Commission économique pour l'Europe**Comité des transports intérieurs****Groupe de travail des transports de marchandises dangereuses****109^e session**

**Propositions d'amendement aux annexes A et B de l'ADR :
construction et agrément des véhicules****Section 9.7.6 sur la protection arrière des véhicules****Communication du Gouvernement de la France****Résumé*

Résumé analytique :	Cette proposition vise à clarifier les prescriptions du 9.7.6 sur la distance d'au moins 100 mm entre la paroi arrière de la citerne et le pare-chocs, ainsi que sur les citernes basculantes, afin d'éviter des problèmes d'interprétation.
Mesures à prendre :	Modifier le 9.7.6 de l'ADR.
Documents de référence :	ECE/TRANS/WP.15/2020/5 ECE/TRANS/WP.15/251, paragraphes 23 et 24

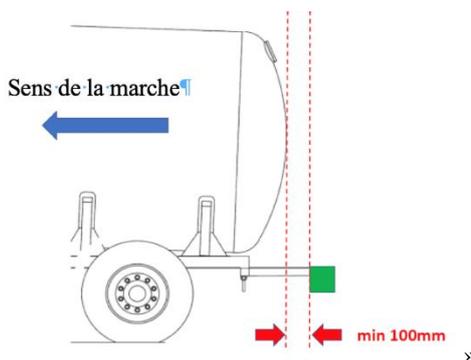
5. Ce dispositif est alors positionné de façon à ce qu'il existe un espace libre d'au moins 100 mm entre la paroi arrière de la citerne (ou ses équipements proéminents en contact avec la matière transportée) et la face arrière du dispositif de protection anti-encastrement, c'est à dire la face du dispositif de protection en regard de la paroi arrière de la citerne.

6. L'objectif de cette exigence de sécurité est la protection arrière de la citerne particulièrement en cas de choc et il nous semble indispensable que cette distance de 100 mm soit respectée. C'est pourquoi nous proposons de modifier la rédaction de la deuxième phrase du 9.7.6 comme précisé dans la proposition 1 ci-dessous.

10. Modifier les deux premières phrases du 9.7.6 pour lire comme suit :

« L'arrière du véhicule-citerne doit être muni, sur toute la largeur de la citerne, d'un pare-chocs suffisamment résistant aux impacts arrière. Il doit y avoir un espace libre d'au moins 100 mm entre l'arrière de la citerne (ou de ses équipements proéminents en contact avec la matière transportée) et la face du pare-chocs en regard de la paroi arrière de la citerne. Cet espace libre est mesuré comme spécifié dans la figure suivante :
